# BENACHRICHTIGUNG ÜBER SICHERHEITSRÜCKRUF

## BETROFFENE MODELLE

**Abb. 1.**  
Schnellspanner  
öffnet sich mehr als  
180 Grad

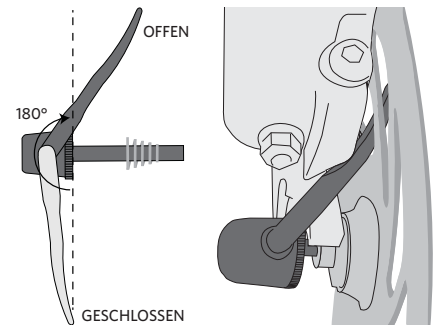
Es wurden einige Trek Fahrräder verkauft, die mit Scheibenbremsen und vorderem Schnellspanner ausgestattet sind, der sich mehr als 180 Grad öffnen lässt (Abb. 1). Wenn der Schnellspanner an einem Fahrrad mit vorderer Scheibenbremse falsch eingestellt oder offen gelassen wurde, kann sich der Schnellspannhebel in der vorderen Scheibenbremseinheit verfangen (Abb. 2). Wenn dies eintritt, könnte sich das Vorderrad lösen oder abrupt abgebremst werden, wodurch der Fahrer die Kontrolle über das Fahrrad verlieren könnte.

Alle Trek Fahrräder, die mit Scheibenbremsen und vorderem Schnellspanner ausgestattet sind, der sich mehr als 180 Grad öffnen lässt, sind betroffen. Wenn du dir nicht sicher bist, ob dein Fahrrad über diese Ausstattungskombination verfügt, bringe es einfach für eine kostenlose Überprüfung zu deinem örtlichen Trek Fachhändler.

Deine Sicherheit liegt uns sehr am Herzen. Aus diesem Grund wird Trek bei den betroffenen Fahrrädern auf Wunsch den vorderen Schnellspannmechanismus kostenlos tauschen. Dies umfasst auch den Tausch spezieller Schnellspanner mit Unterlegscheiben, wenn diese bereits an deinem Fahrrad montiert wurden.

Wenn du ein Fahrrad besitzt, das von diesem Rückruf betroffen ist, und du möchtest, dass ein Ersatz-Schnellspanner montiert wird, stellt dir Trek – über deinen Trek Fachhändler – einen kostenlosen Ersatz-Schnellspanner einschließlich kostenlosem Einbau bereit. Zusätzlich erhältst du einen 20€ Gutschein, den du bis 31. Dezember bei einem autorisierten Trek Händler gegen ein Bontrager Produkt deiner Wahl eintauschen kannst. Dieser Gutschein hat keinen Barwert. Solltest du noch Fragen haben, wende dich bitte an deinen Trek Fachhändler oder ruf die Trek Hotline für Sicherheitshinweise und Rückrufe an: **+43 (0)820 820 141**.
